Protokol o změně díla

změnový list číslo 078

Stavba: Centrum komplexní psychiatrické péče Brno

Změna: Změna trasy UT a chlazení z důvodu kolize v místnosti F.001

2L 078 PRÍLOHA 2 12 GRAFICKÁ ČASŤ

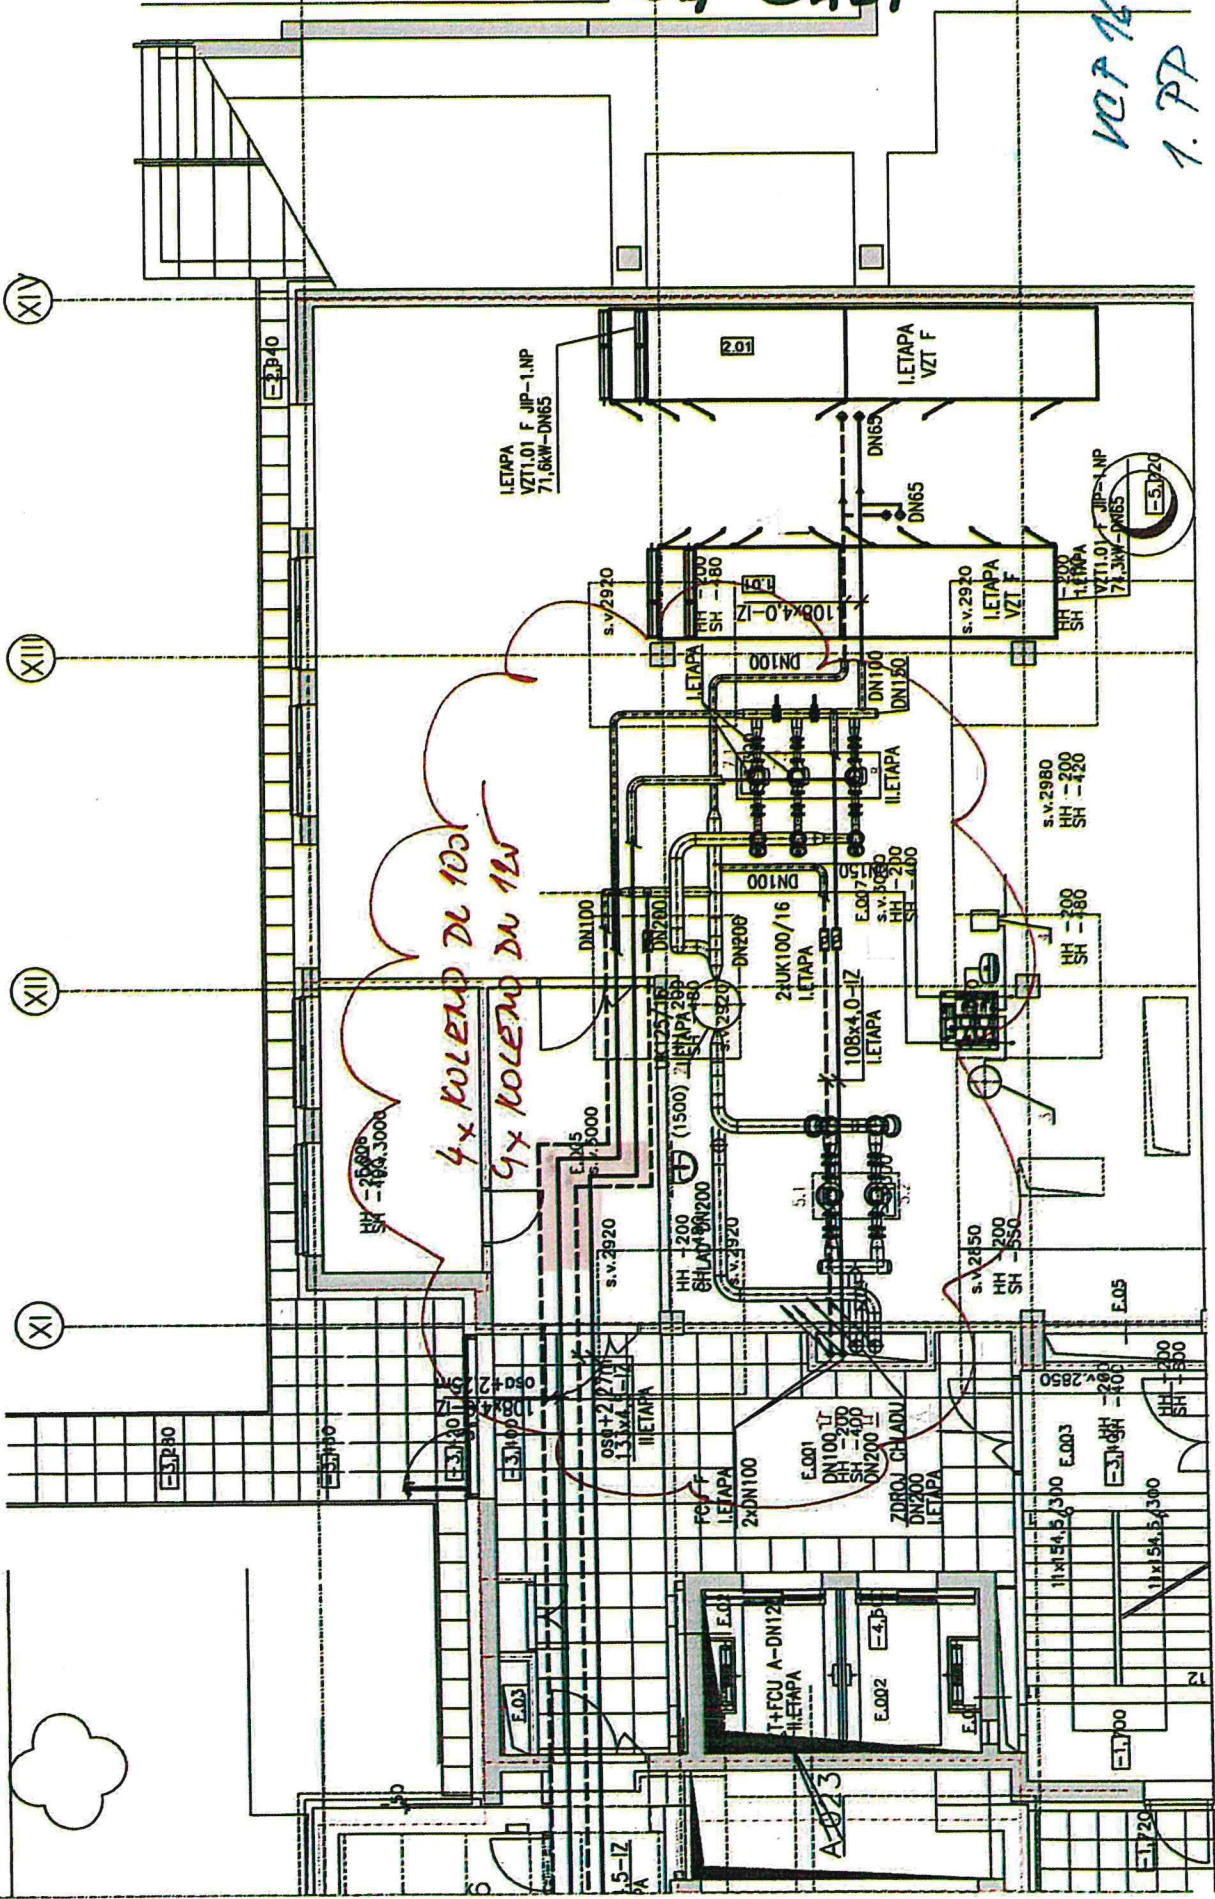
P O P I S	Změnu vyvolal: GD , Projekt		
	Popis změny: Změna řeší úpravu na rozvodech UTCH z důvodu zachování maximální výšky podhledu dle dohody z koordinační schůzky dne 13.12.2019 podrobně viz přílohy.		
	D.1.01.4.03 – Vytápění D.1.01.4.05 - Objektové chlazení		
C E N A	Způsob projekčního zpracování: vliv změny na náklady stavby: ANO		
	ocenění změny předložil: GZ		ve formě
		vícepráce	méněpráce
	D.1.01 SO 01 - PAVILON G PK rozpočet D.1.01.4.03 – Vytápění	18 535,81 Kč	0,- Kč
	D.1.01 SO 01 - PAVILON G PK rozpočet D.1.01.4.05 - Objektové chlazení	41 085,90 Kč	
	projekční náklady	0,-	0,-
	úprava smluvní ceny: Přípočet v části D.1.01 SO 01 - PAVILON G PK rozpočet D.1.01.4.03 – Vytápění a D.1.01.4.05 - Objektové chlazení		
	zvýšení:	59 621,71	
	snížení:	0,-	
	nová cena: Samostatná příloha celkové rekapitulace ZL pro dodatek č. 3		
A	odsouhlasení nákladů na změnu:	Datum	Podpis
	zhotovitel:	5.1.2021	
	objednatel (investor, uživatel)	5.3.2021
